Aplicação da junta de estanquidade 2412 no sistema LT

Sistema LT

208184 JUNTA DE ESTANQUIDADE 2412

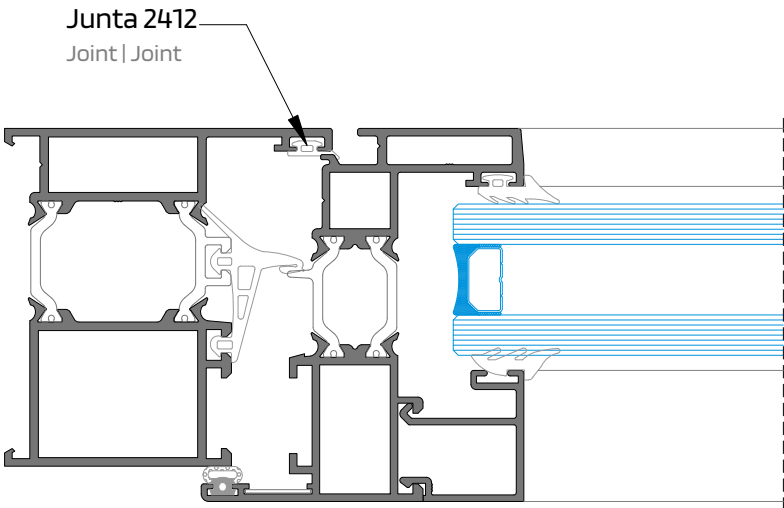
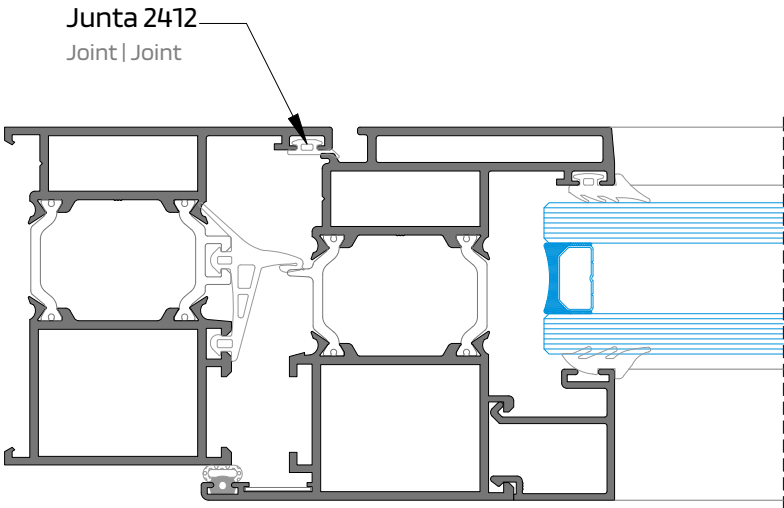
É aconselhada a utilização da junta de esquanquidade 2412 de acordo com o ensaio CXL 027/25 [PT].
The use of gasket 2412 is recommended, in accordance with test CXL 028/25 [EN].
Il est recommandé d'utiliser le joint d'étanchéité 2412 conformément à l'essai CXL 029/25 [FR].
